Acuerdo 1927 Por el cual se aprueba la incorporación del cambio en los límites de generación y absorción de potencia reactiva de las unidades Termocandelaria CC 1 y Termocandelaria CC 2

/
Acuerdo	Número:

1927

6 Febrero, 2025

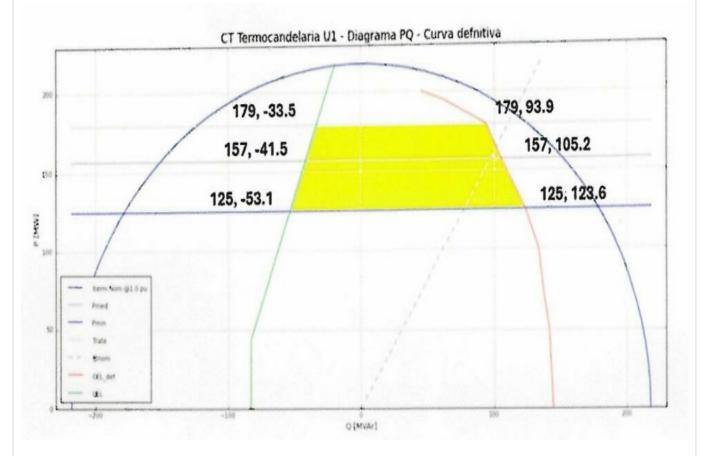
Aprobar la declaración de una nueva curva operativa de carga de las unidades Termocandelaria CC 1 y Termocandelaria CC 2, en las que se define la capacidad para entrega y absorción de potencia reactiva de las plantas en función de la potencia activa generada, como se presenta a continuación:

Unidad	Parámetro para modificar	P Anterior [MW]	Q Anterior [MVAr]	P Nuevo [MW]	Q Nuevo [MVAr]
TERMOCANDELARIA CC 1	Capacidad de Absorción de Reactivos	65	-85	125	-53.1
		120	-66	157	-41.5
		157	-52	179	-33.5
	Capacidad de Generación de Reactivos	65	135	125	123.6
		120	120	157	105.2
		157	105	179	93.9
